2. JA北河内二島支店の現地検証

令和3年9月9日

【JA北河内二島支店の概要】

花屋・金融機関 店舗出入口

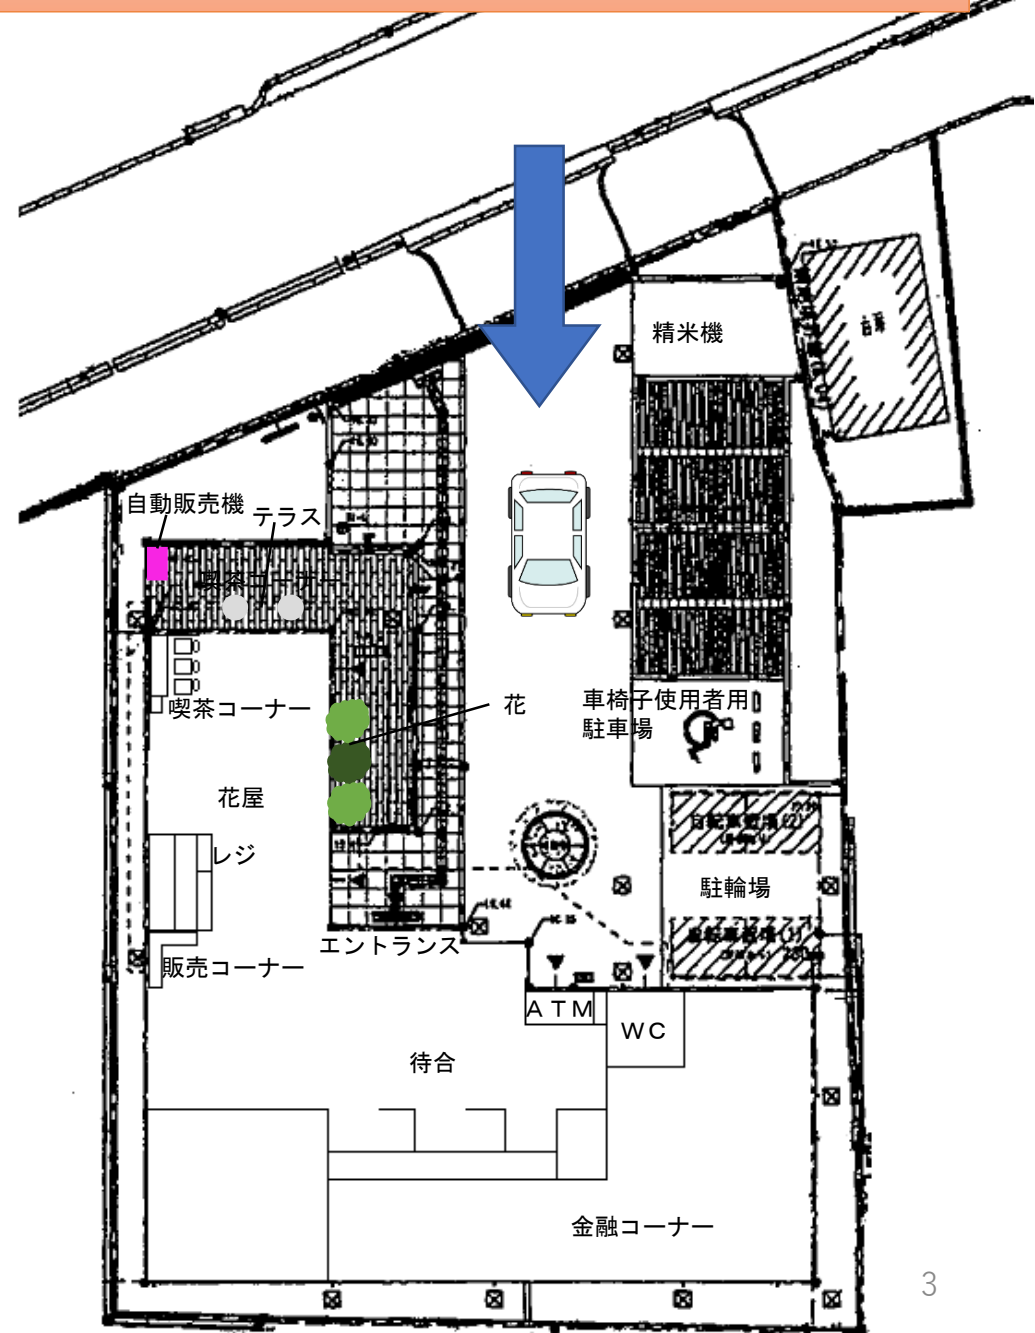
- ・花屋出入口 幅 約 93 cm
- ・金融機関出入口 幅 約 158 cm
- ・全体的に段差がなくスムーズに移動可能

- ・出入口 幅 約 88 cm
形式 手動引き戸

レジ

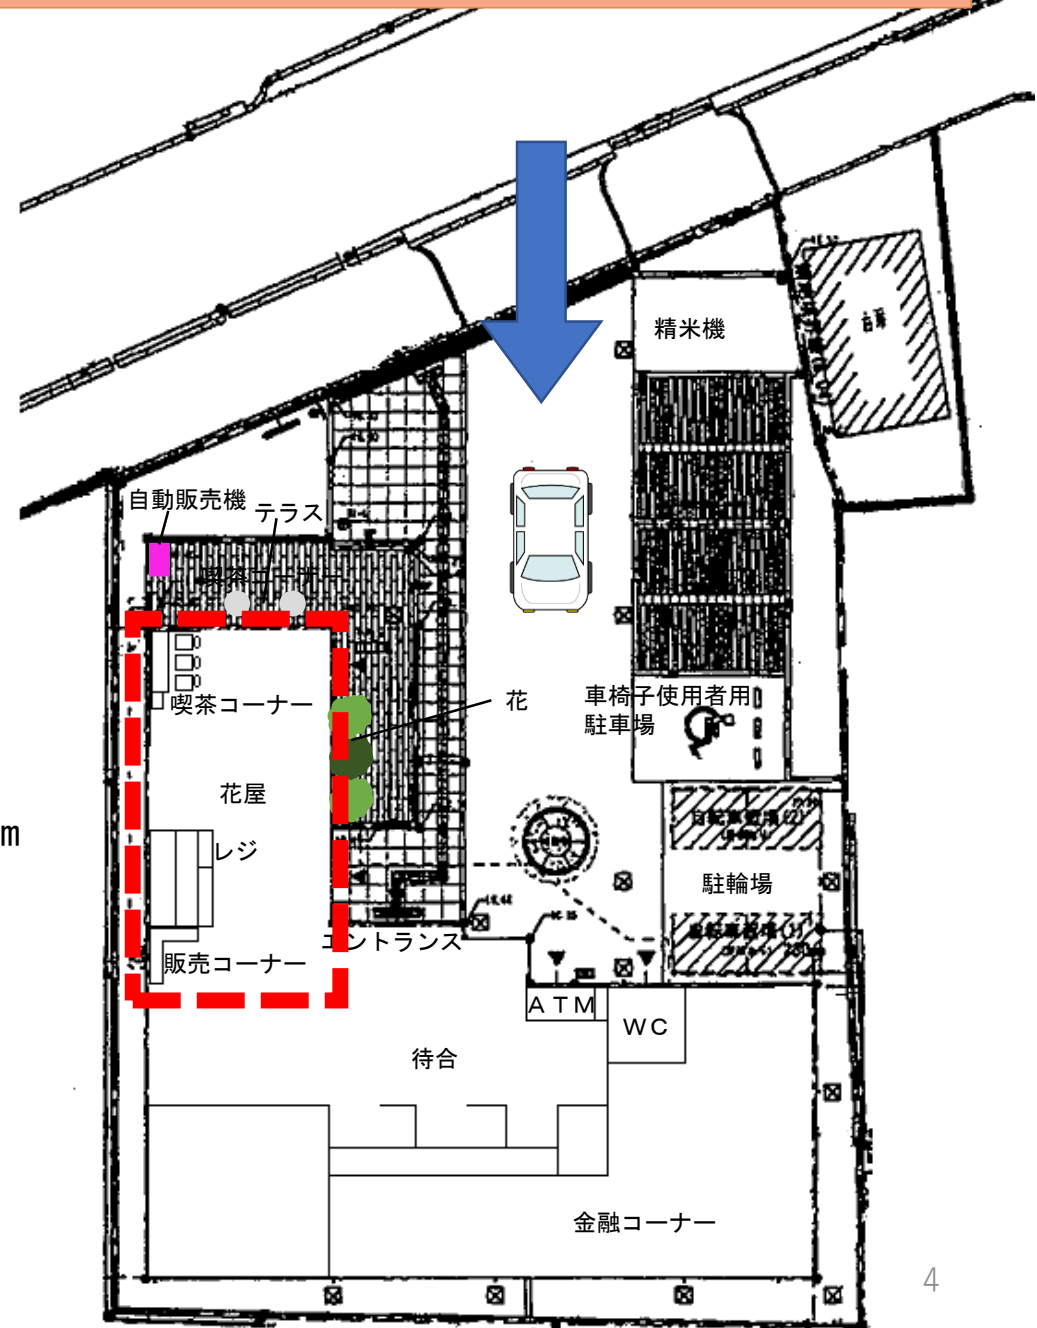
- ・レジカウンター 高さ 約90cm
少し高いが、店員が接客により対応。
- ・レジ前の通路 幅 約130cm

- ・店舗内通路 幅 約75cm~約90cm
植木鉢を移動することで対応。

喫茶コーナー

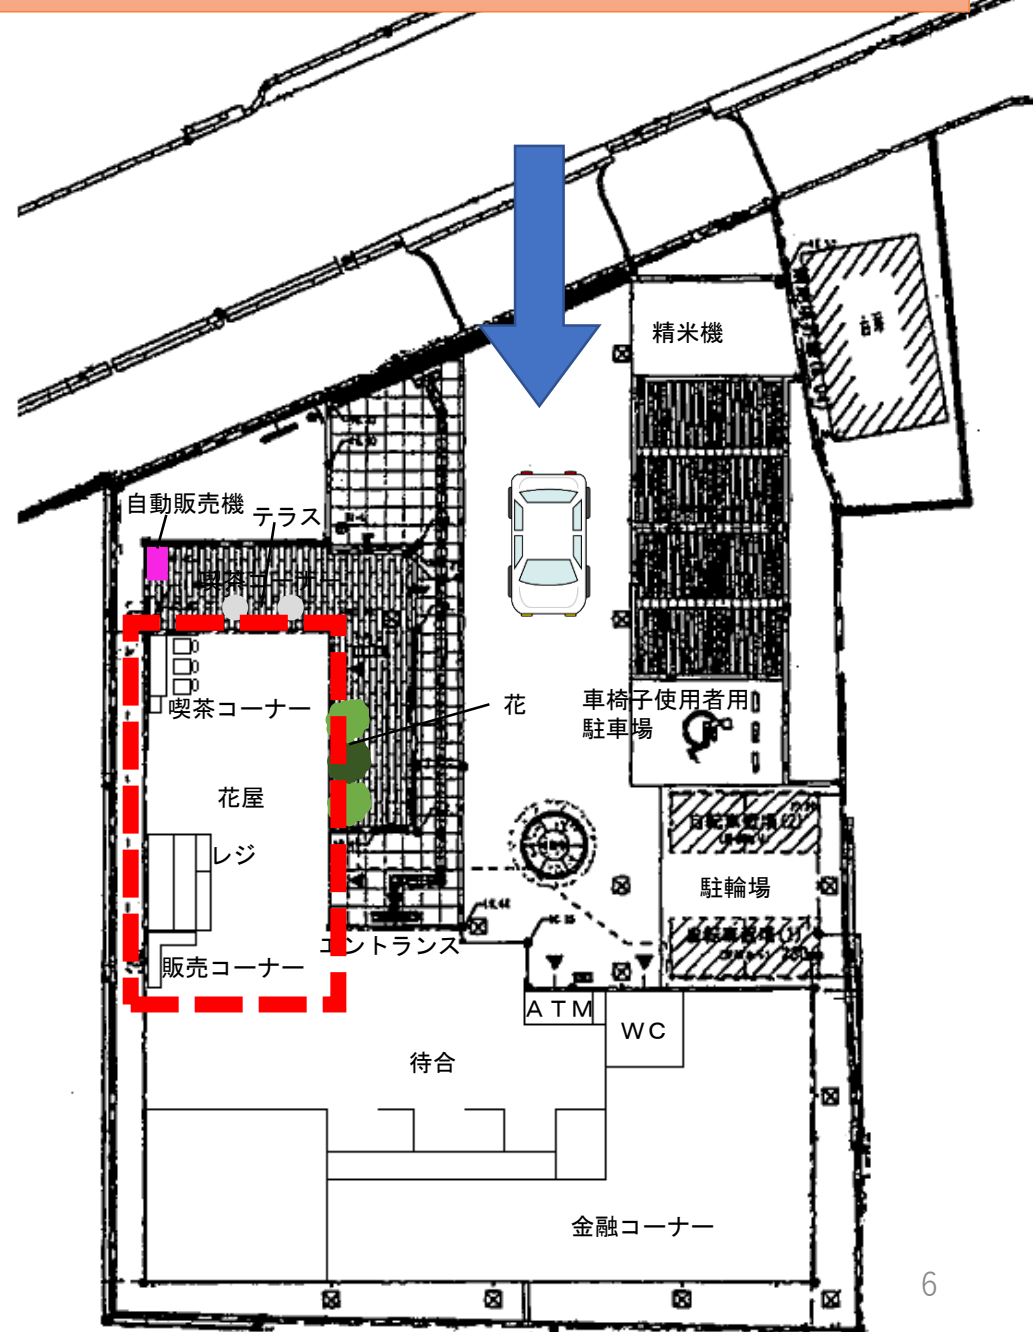
- ・ テーブル 高さ 上端 約70cm
下端 約67cm
可動椅子のため車椅子での
利用が可能。

- ・ 一番上の商品棚 高さ 約120cm
少し高いが、手の届く範囲。

金融コーナー 待合

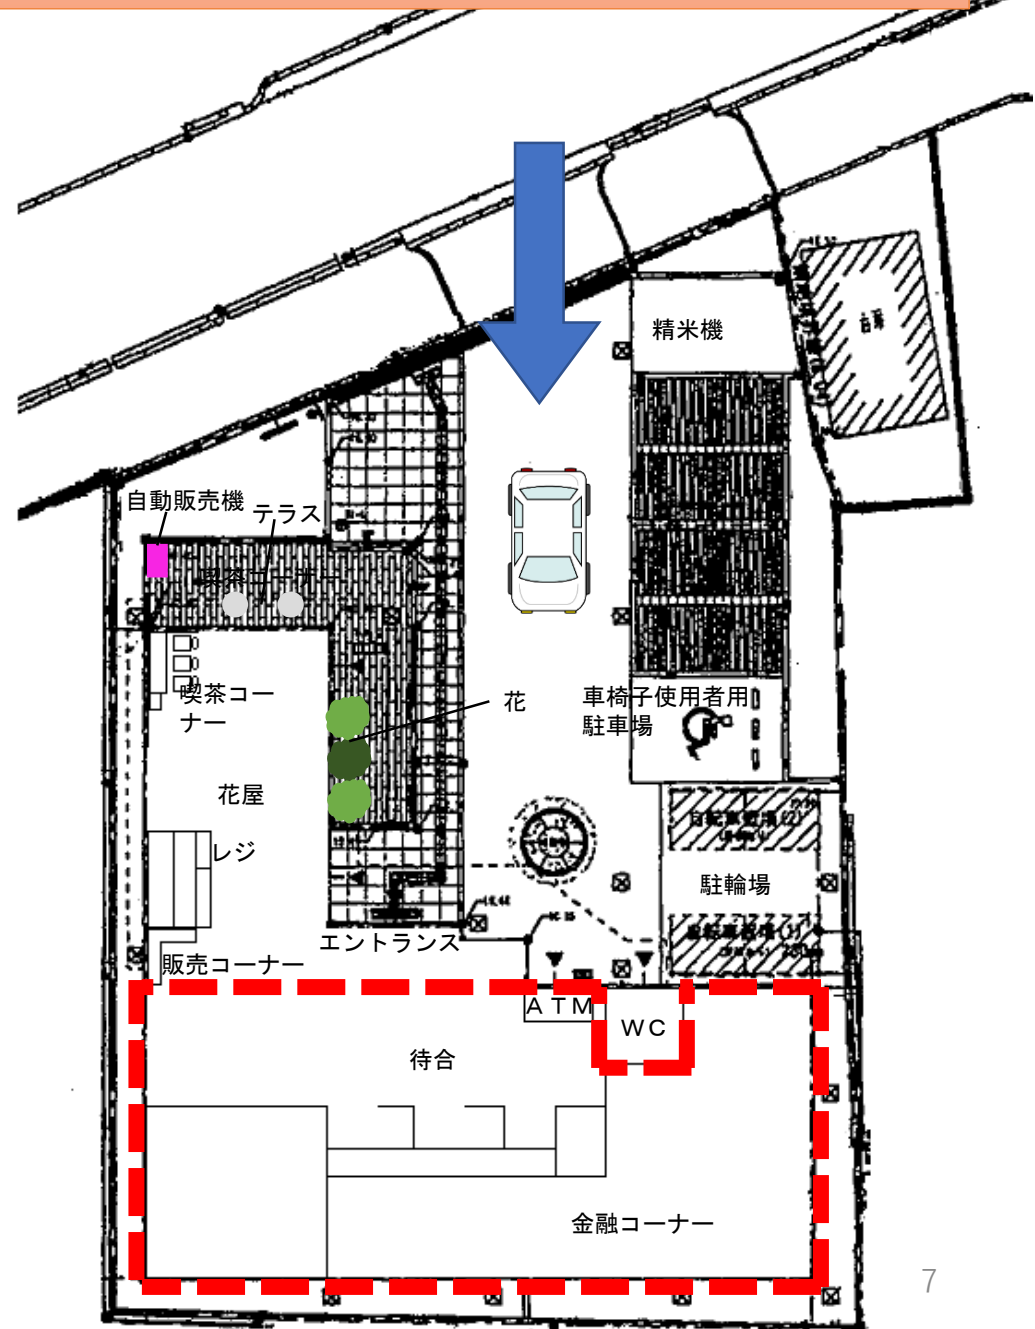
- ・待合通路 幅 約 85 cm
- ・全て可動椅子
- ・回転スペースは十分な広さを確保

- ・カウンター 高さ 約 75 cm
奥行き 約 33 cm
- 可動椅子のため車椅子での
利用が可能。

ATM

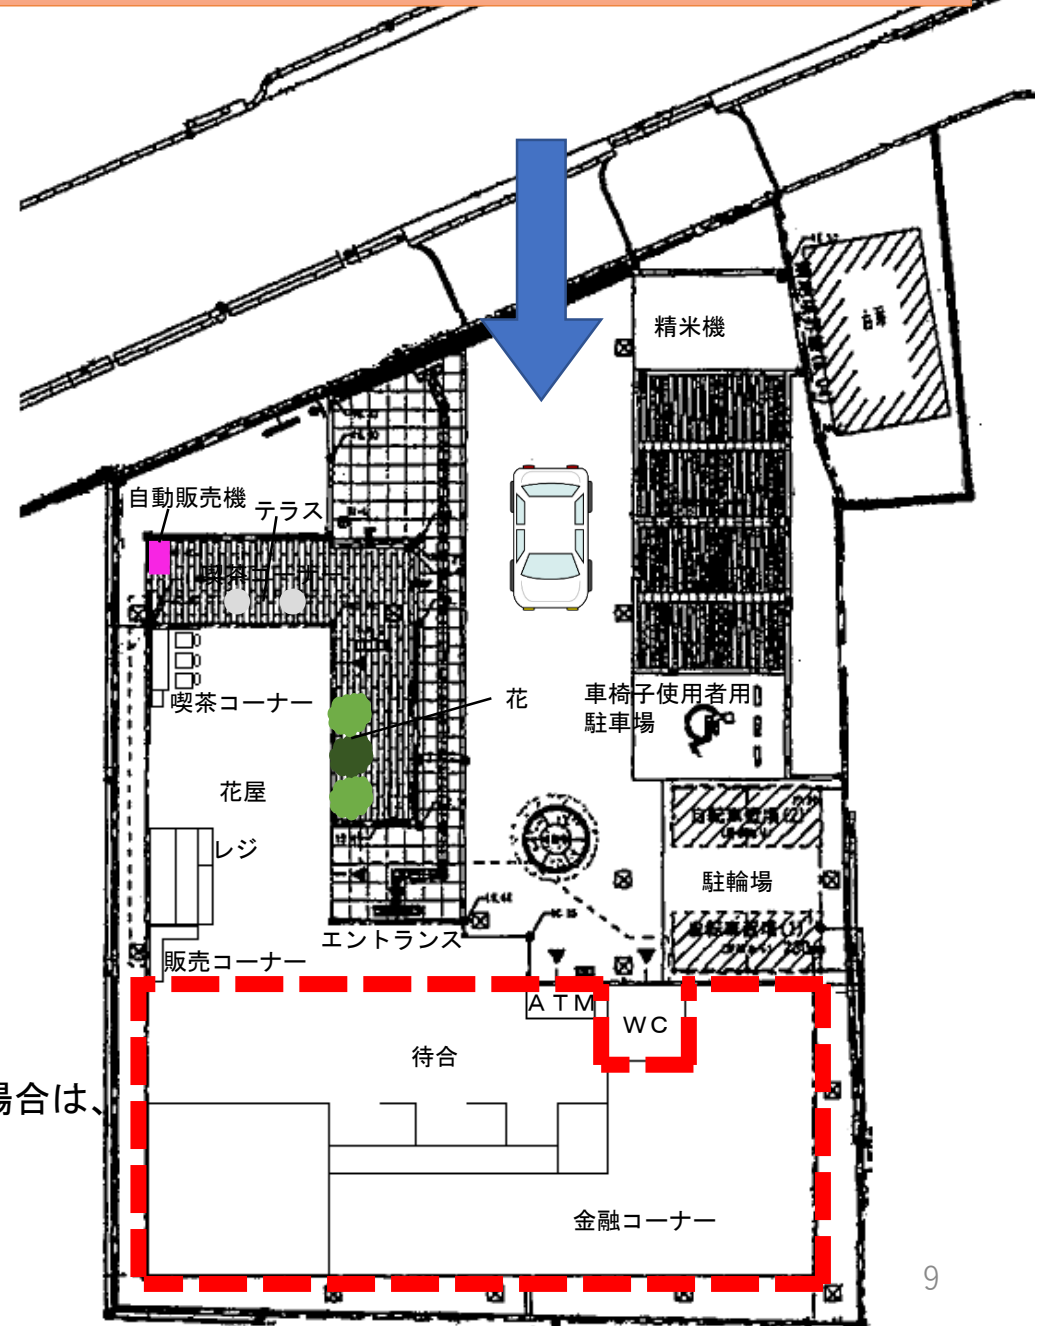
- ・ ATM 高さ 約 80 cm
足入れ 約 15 cm
車椅子だと画面が少し見えにくい。

- ・ 記入台 高さ 約 94 cm
高さが高く、車椅子だと記入が困難。
来客者が車椅子使用者や高齢者等の場合は、金融カウンターに案内して対応。

車椅子使用者用便房

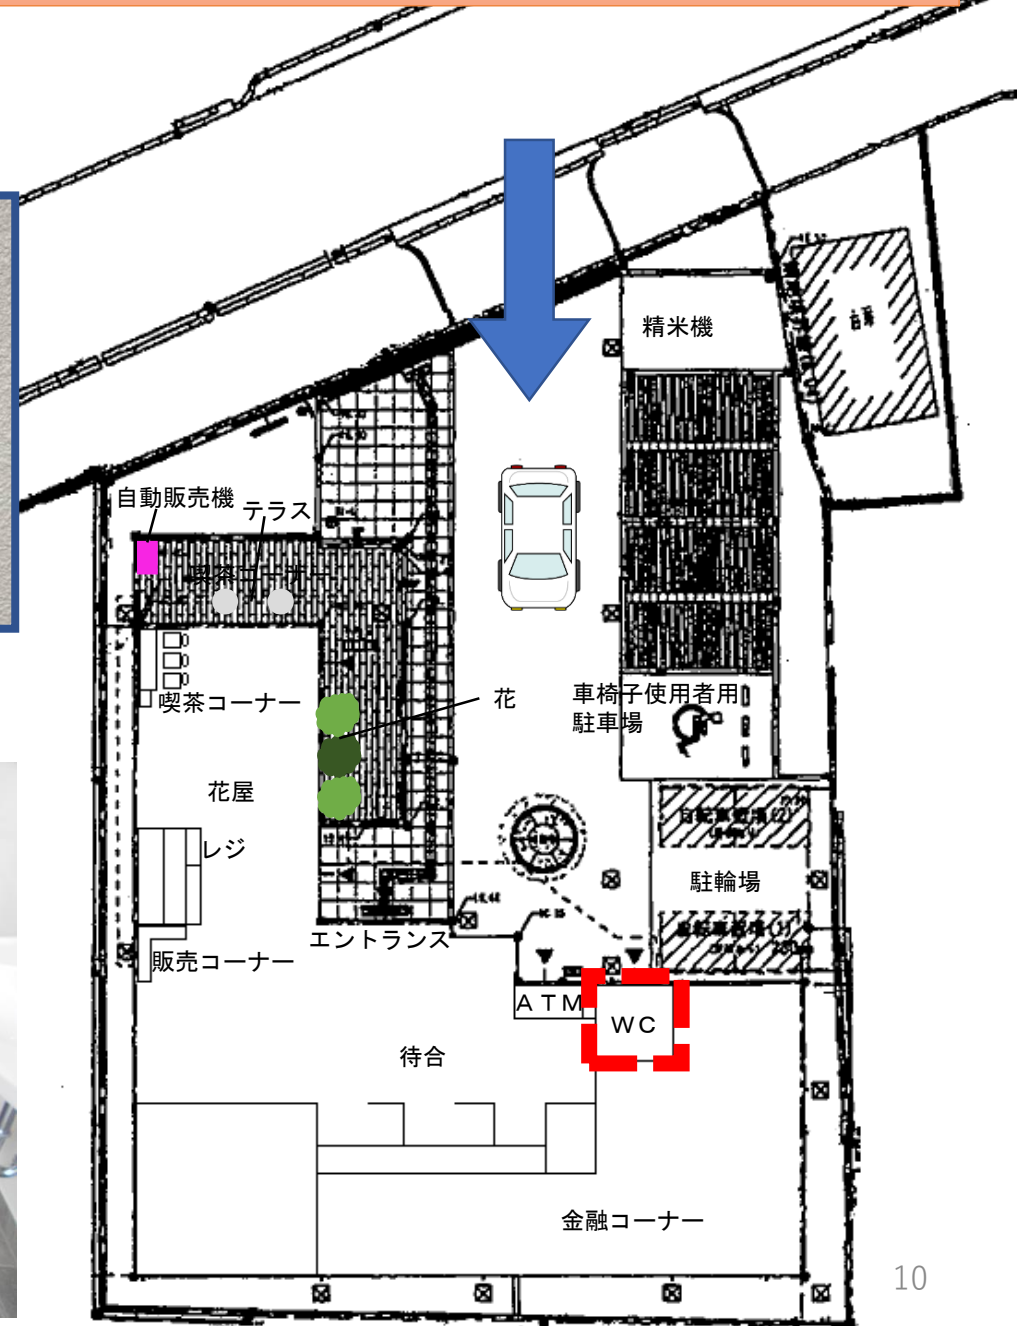
- ・ 便房 広さ 約200cm角
- ・ 転回可能
